ACOMPANHAMENTO DAS OBRAS PÚBLICAS

Órgão / entidade	RIOURBE
Data da 1ª visita	04/05/2010
Contrato selecionado	Contrato nº033/2009, Construção de uma Unidade de Clínica de Família na comunidade Vitor Dumas, Av. Areia Branca, s/nº, Sepetiba, AP 5.3, RA XIX
Critérios da seleção	Natureza e valor da obra
Equipe	Nome: Maria Beatriz de Oliveira Neuenschwander Cargo: Técnico Controle Externo Matrícula: 40/900.751 Nome: Sonia Maria Storino Freire Cargo: Técnico Controle Externo Matrícula: 40/900.334

RELATÓRIO DA 1ª VISITA – DIA 04/05/2010

OBJETO ESPECÍFICO DESTA VISITA: Construção de uma Unidade de Clínica da Família na comunidade Vítor Dumas, Av. Areia Branca, s/nº, Sepetiba, AP 5.3, RA XIX

Figura 1 - PSF Vitor Dumas - Planta EXE-VD 01 - IMPLANTAÇÂO

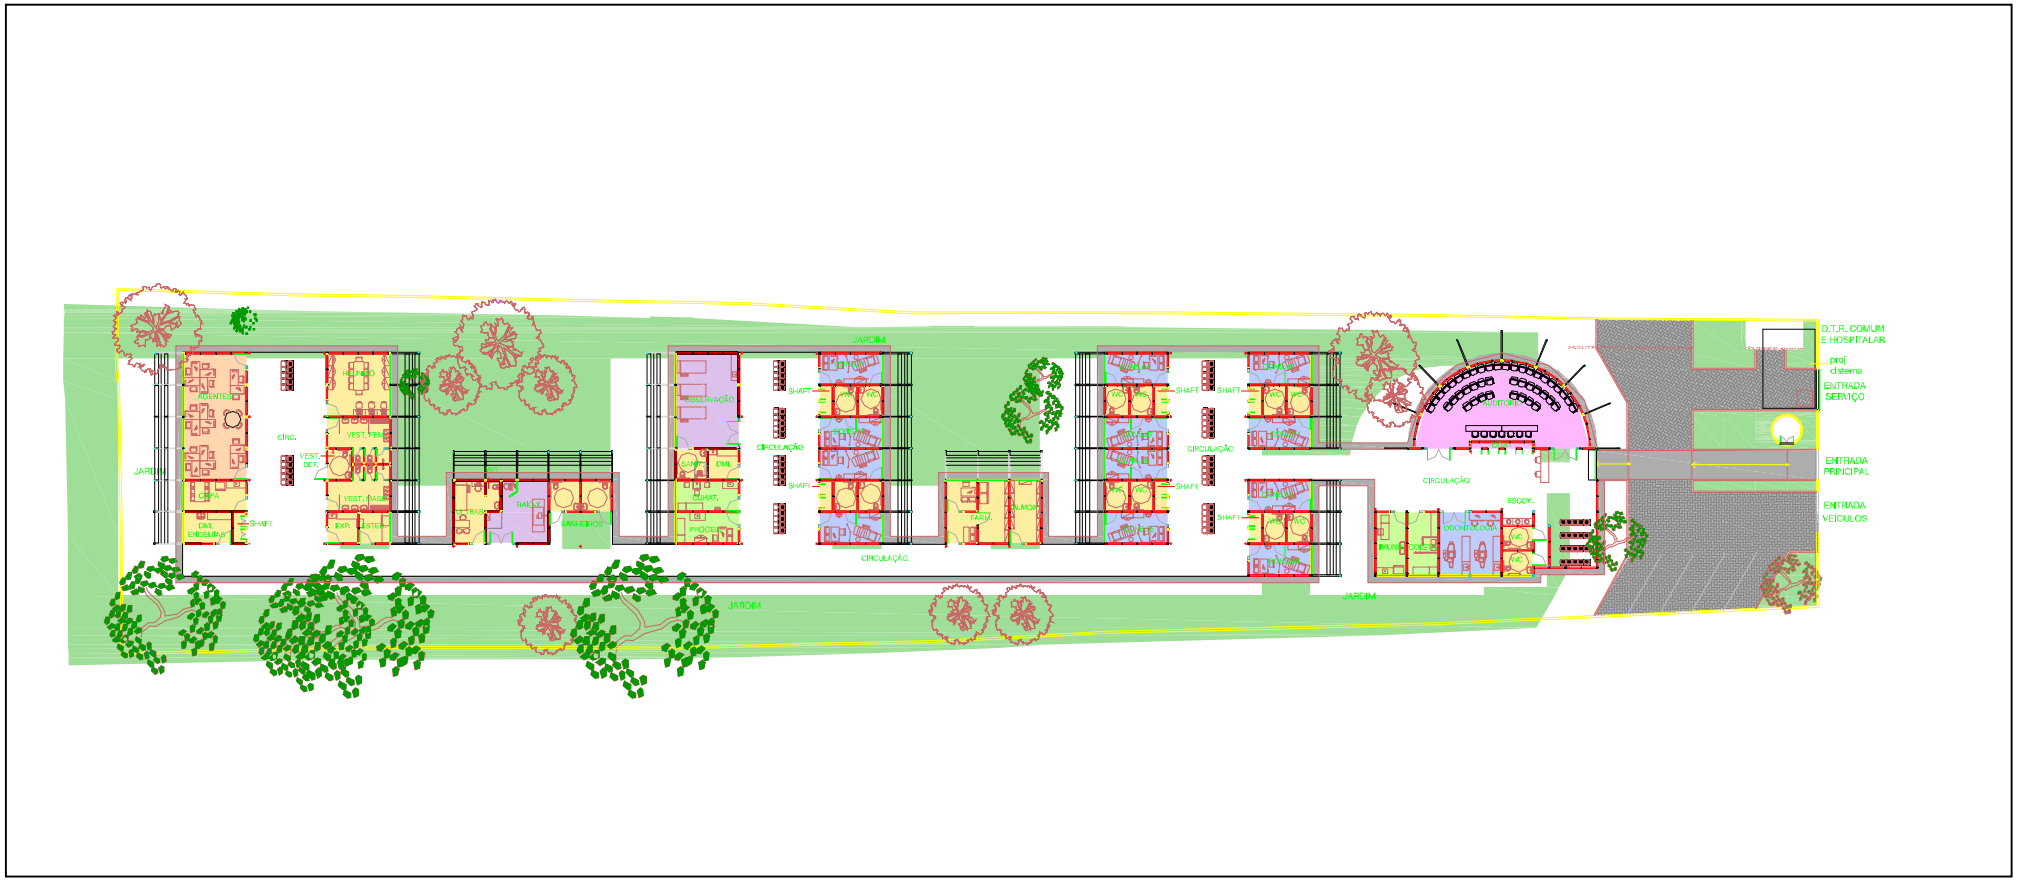
O cronograma físico-financeiro fornecido pela fiscalização (vide Anexo 4) apresenta valores iguais de R$ 2.278.914,65, apesar dos lotes, plantas de arquitetura e suas necessidades construtivas (tapume, aterro, entre outros) serem completamente **diferentes**, para cada uma das 8 obras, conforme visualizado na **Figura 1** (PSF Vítor Dumas), **Figura 2** (PSF Balneário Globo) e **Figura 3** (PSF Bodegão).
